BULLETIN D'INFORMATION SUR LES NORMES DE CONSTRUCTION ET D'ENTRETIEN ROUTIER

Tome V –
Signalisation routière
24^e mise à jour

Tome VII –
Matériaux
22^e mise à jour

Tome V – Signalisation routière

Figure 2 – Marquage à un carrefour giratoire à voies multiples (DN V-6-069)

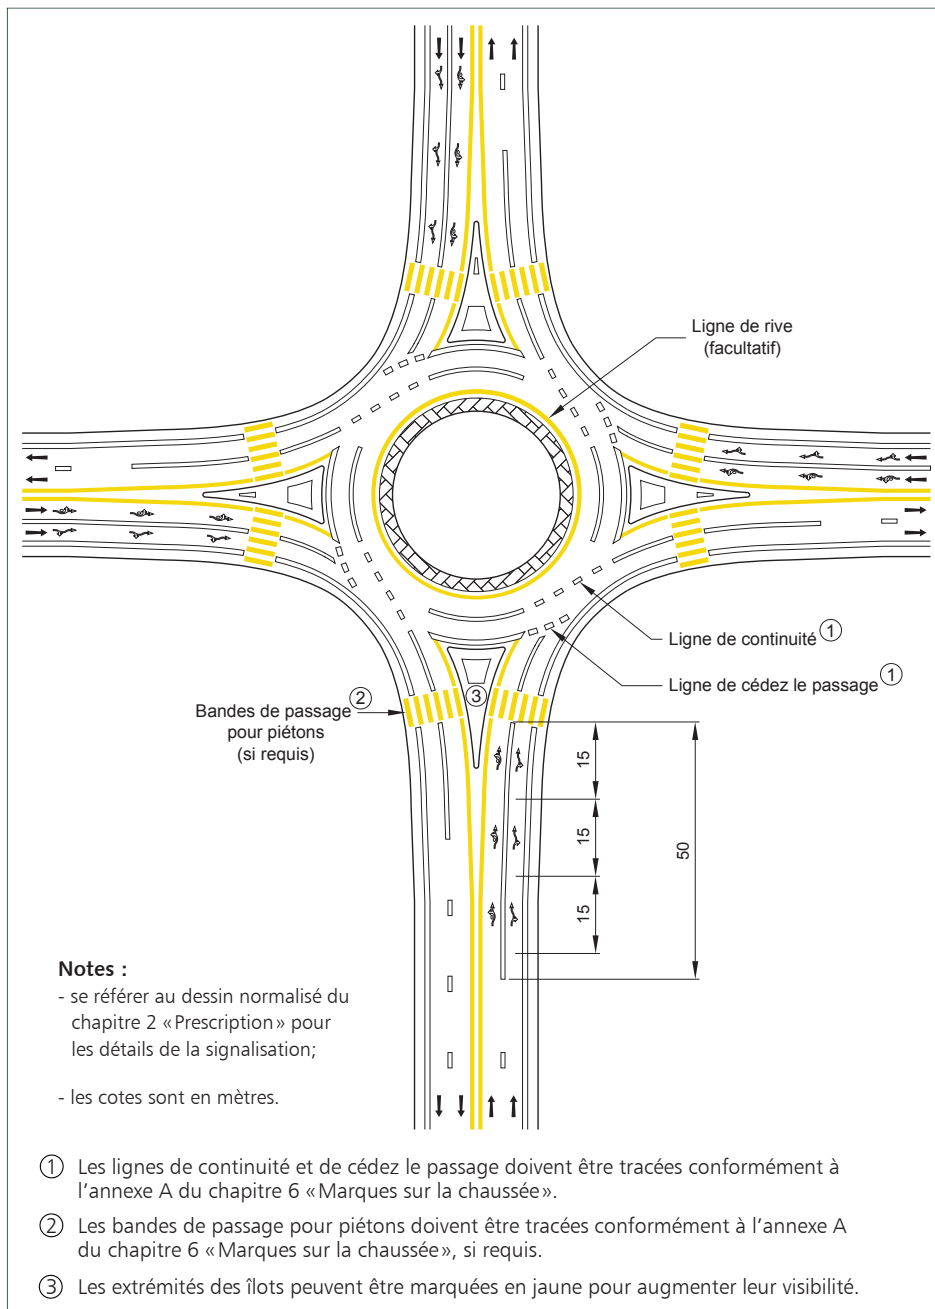
Le Tome V traite maintenant du marquage des carrefours giratoires. Les DN V-6-068 «Carrefour giratoire simple» et DN V-6-069 «Carrefour giratoire à voies multiples» ont été introduits au chapitre 6 «Marques sur la chaussée».

La figure 2 montre le marquage d'un carrefour giratoire à voies multiples.

Figure 3 – Flèches sur les panneaux « Stationnement réglementé » et « Arrêt interdit » pour la signalisation sur rue (figure 2.18-2)

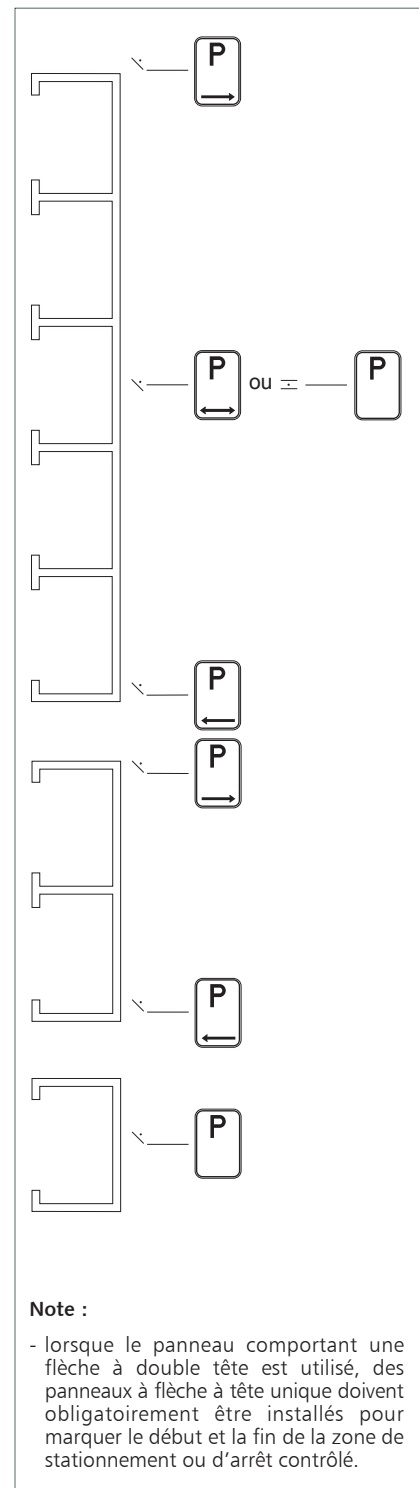
Deux figures permettent maintenant de mieux comprendre l'utilisation des flèches utilisées sur les panneaux P-150 « Stationnement réglementé » pour indiquer l'étendue ou la limite d'une zone où le stationnement est permis ou interdit. Une de ces figures couvre le cas d'un parc de stationnement et l'autre, celui du stationnement sur rue. La figure 3 montre l'utilisation des flèches sur les panneaux « Stationnement réglementé » et « Arrêt interdit » pour la signalisation sur rue.

Figure 4 – Panneaux P-251-1 et P-251-2

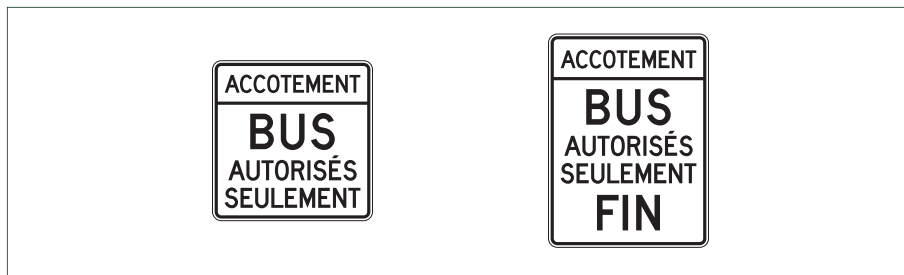
Le panneau «Circulation permise sur accotement pour autobus autorisés seulement» (P-251-1) fait maintenant partie des panneaux normalisés. Il doit être installé au début des tronçons d'accotement d'autoroute et d'autres chemins à accès limité lorsque la circulation sur accotement est permise pour les conducteurs d'autobus dûment autorisés par le gestionnaire du réseau.

Pour signaler la fin de cette permission, le panneau P-251-2 «Fin de la circulation permise sur accotement pour autobus autorisés seulement» a aussi été intégré au Tome V. La figure 4 montre les panneaux P-251-1 et P-251-2.

Figure 6 – Signal avancé de chaussée désignée pouvant être empruntée par des véhicules hors route

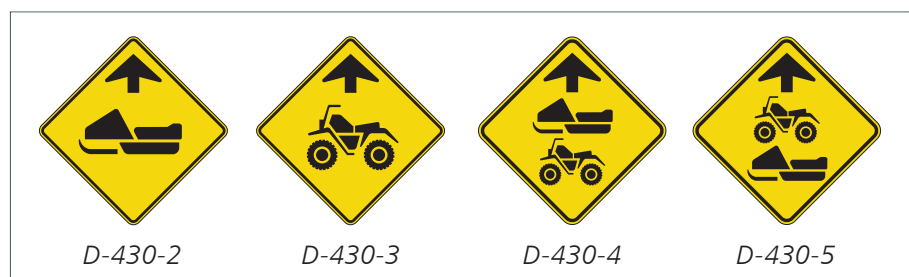
Sur les panneaux de signal avancé et sur les panneaux de confirmation de la chaussée désignée, il n'est plus nécessaire d'illustrer le pictogramme de l'automobile ou du grumier. Les exigences qui se trouvaient auparavant dans la norme faisaient en sorte qu'il était nécessaire d'installer deux séries de panneaux lorsque des motoneiges et des quads pouvaient emprunter la chaussée désignée. Une série de panneaux s'appliquait aux chaussées désignées partagées avec les motoneiges et une autre aux chaussées désignées partagées avec les quads. Avec le retrait des pictogrammes de l'automobile et du grumier, il est maintenant possible de combiner les pictogrammes de la motoneige et du quad sur la même série de panneaux, lorsqu'il s'agit d'une chaussée désignée pouvant être empruntée par ces deux types de véhicules hors route.

Figure 7 – Panneau de chaussée désignée pouvant être emprunté par des véhicules hors route et panonceau d'étendue

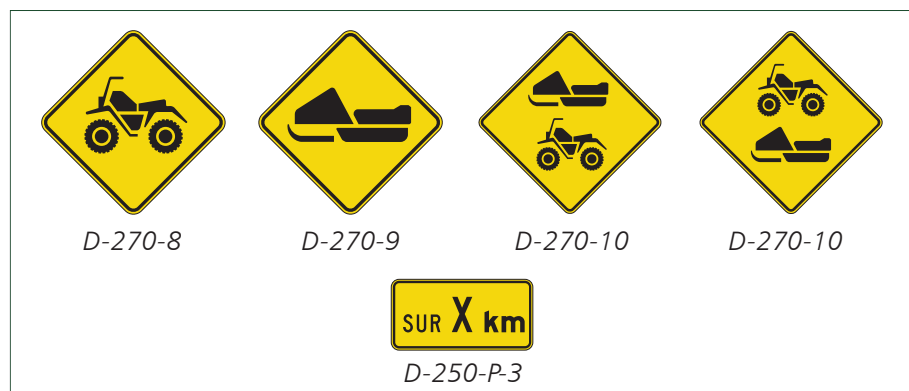
Les panneaux confirmant le début de la chaussée désignée doivent être accompagnés du panonceau « Étendue » D-250-P-3 fixé sous le panneau. Les figures 6 et 7 montrent les panneaux de signal avancé d'une chaussée désignée pouvant être empruntée par des véhicules hors route et les panneaux de confirmation d'une telle chaussée désignée.

Figure 8 – Veste et pantalon de signaleur

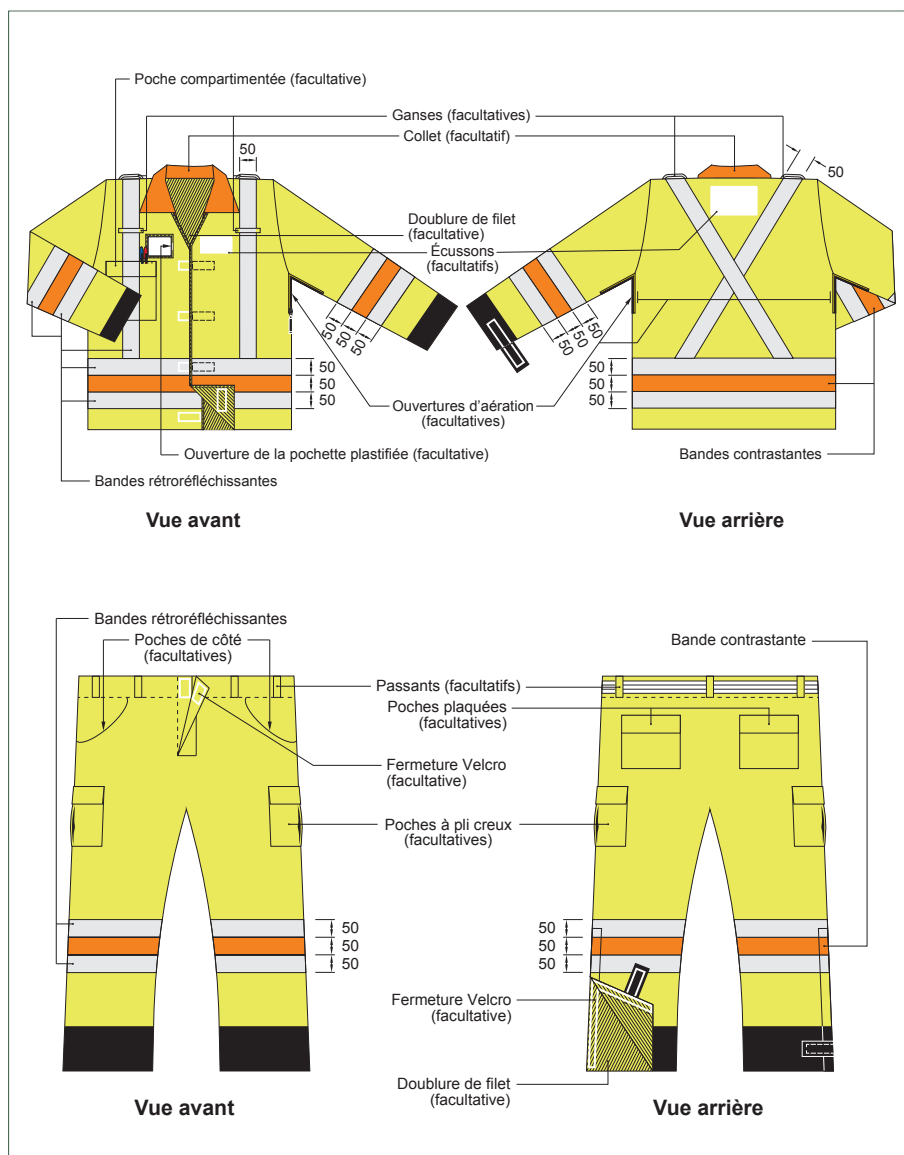
La norme précise que le vêtement du signaleur routier est réservé au signaleur routier. De plus, certaines parties du vêtement sont indiquées comme étant facultatives, telles que le collet, les ganses, les ouvertures d'aération. Ces précisions ont été apportées à la suite de commentaires des utilisateurs du vêtement du signaleur. La figure 8 montre les parties de la veste du signaleur qui sont devenues facultatives.

Figure 16 – Confirmation de sortie (I-560-13), d'acheminement (I-570-7) et d'entrée du site (I-580-7)

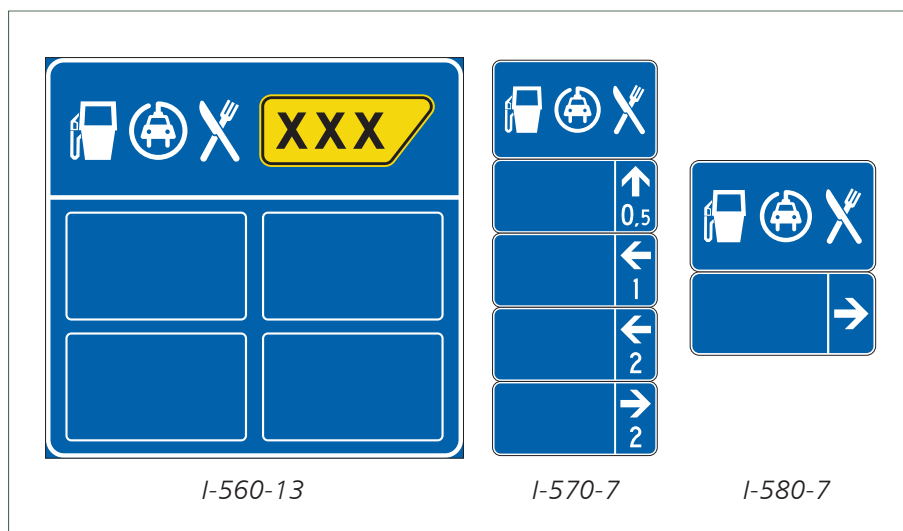
La figure 16 montre un panneau de confirmation de sortie (I-560-13), d'acheminement (I-570-7) et d'entrée du site (I-580-7) avec les trois services présentés sur le panneau. La bordure autour des pictogrammes a également été retirée.

Figure 18 – Extrait du DN V-7-031 «Signalisation d'un sas vélo à une intersection contrôlée par des feux de circulation»

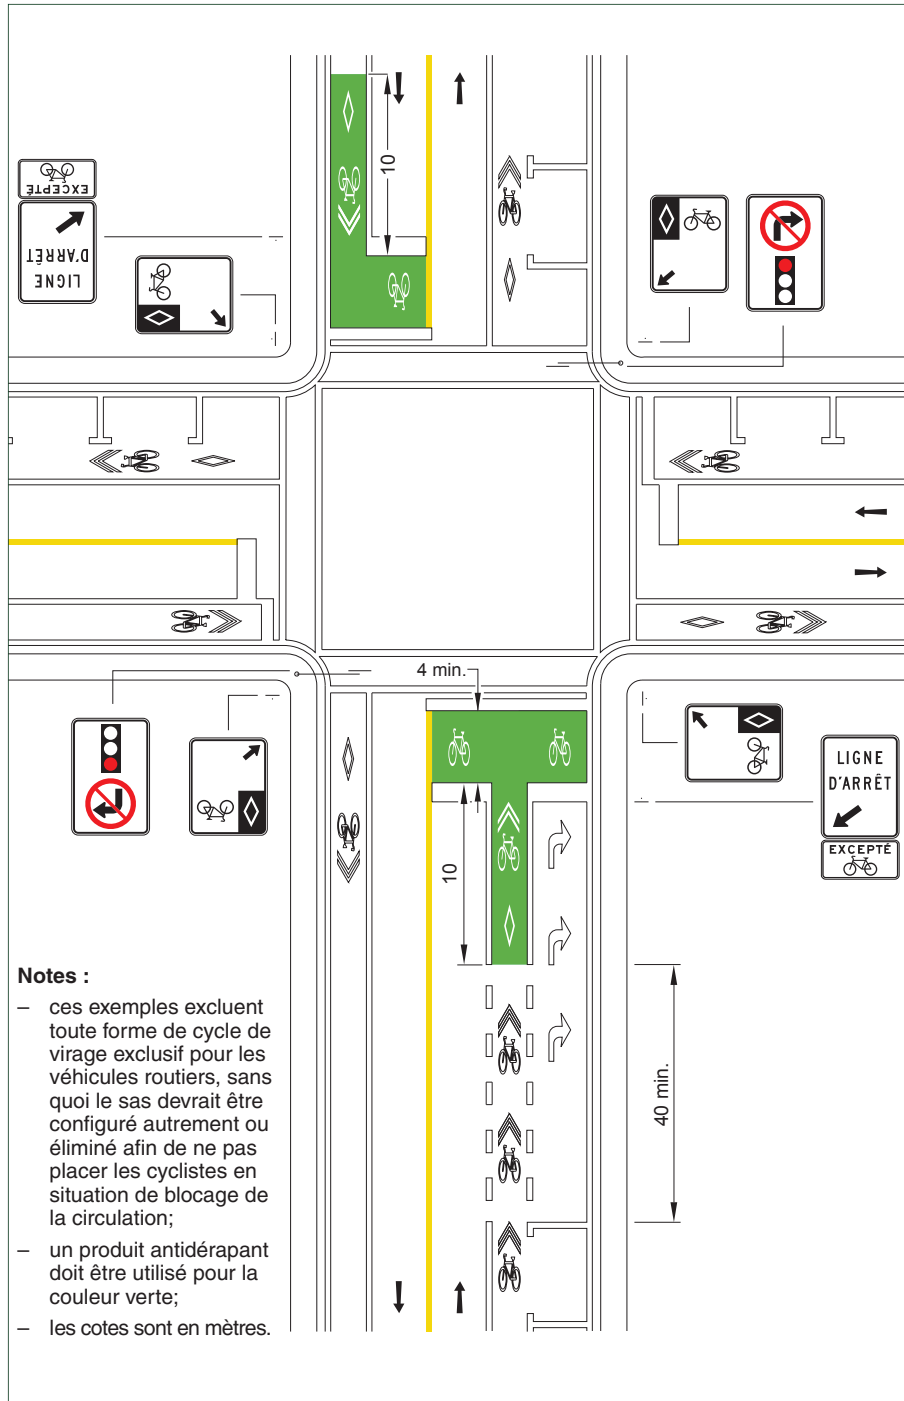
Dans cette annexe, on précise également les dimensions des lignes de passage pour bicyclettes utilisées aux carrefours contrôlés et dans les zones d'entrecroisement. Une zone d'entrecroisement est une zone où deux courants de circulation de même sens se croisent. L'aménagement de la zone d'entrecroisement pour le sas vélo est présentée au DN V-7-031 «Signalisation d'un sas vélo à une intersection contrôlée par des feux de circulation».

Figure 19 — Panneaux circulation permise sur trottoir

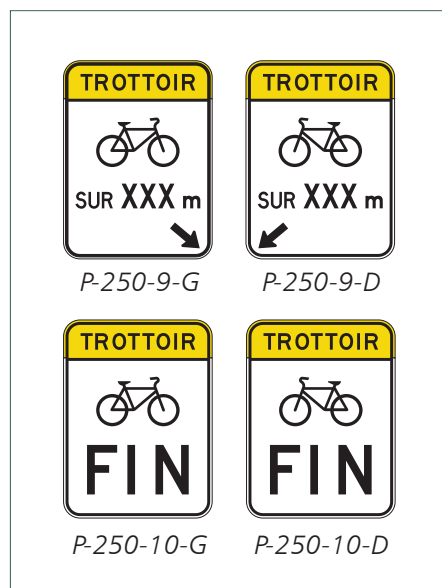
Les panneaux «Circulation permise sur le trottoir» montrés à la figure 19 ont été revus, considérant qu'il ne s'agit pas d'une voie réservée mais plutôt d'une permission donnée aux

cyclistes de circuler sur le trottoir. Le piéton demeure prioritaire, et l'utilisation de ce panneau est très ponctuelle. On trouve les informations relatives à l'installation de ces panneaux à la section 7.8.15.2 «Circulation permise sur trottoir».

Figure 20 — Feux pour autobus

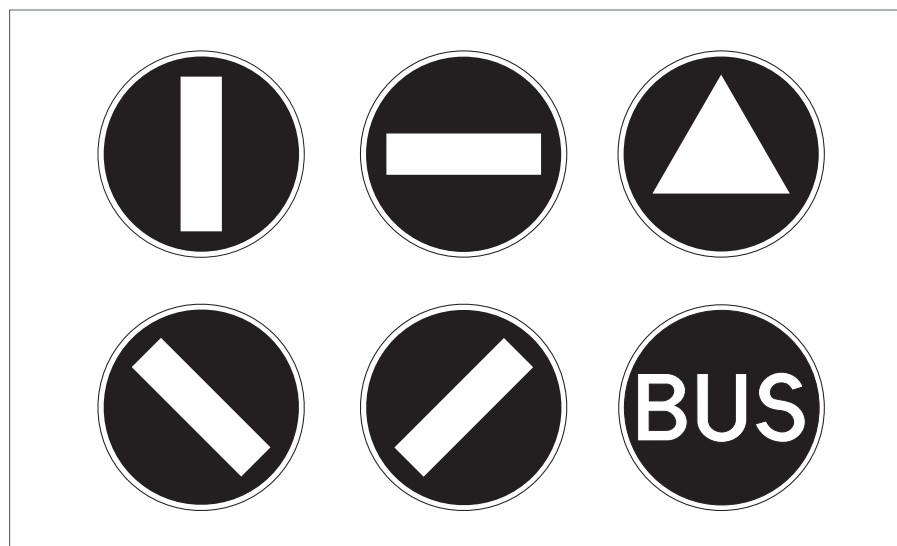
Des changements majeurs ont été apportés aux exigences s'appliquant aux feux pour autobus. La mise à jour de la norme prévoit la modification de la signification de la bande verticale blanche et l'ajout de nouvelles lentilles pour les autres mouvements permis à l'intersection. Les feux pour autobus s'adressent uniquement aux conducteurs d'autobus circulant dans une voie réservée, en site propre ou non, dans une voie exclusive ou dans la voie située à l'extrême droite ou gauche de la chaussée.

Le feu pour autobus est constitué d'une ou de plusieurs lentilles sur lesquelles peuvent apparaître une bande de couleur blanche horizontale, un triangle blanc, une bande de couleur blanche verticale, une bande de couleur blanche inclinée vers la gauche ou vers la droite et le mot «BUS» de couleur blanche comme montré à la figure 20. La signification de ces nouveaux feux pour autobus est présentée à la section 8.13.2 «Utilisation des feux pour autobus».
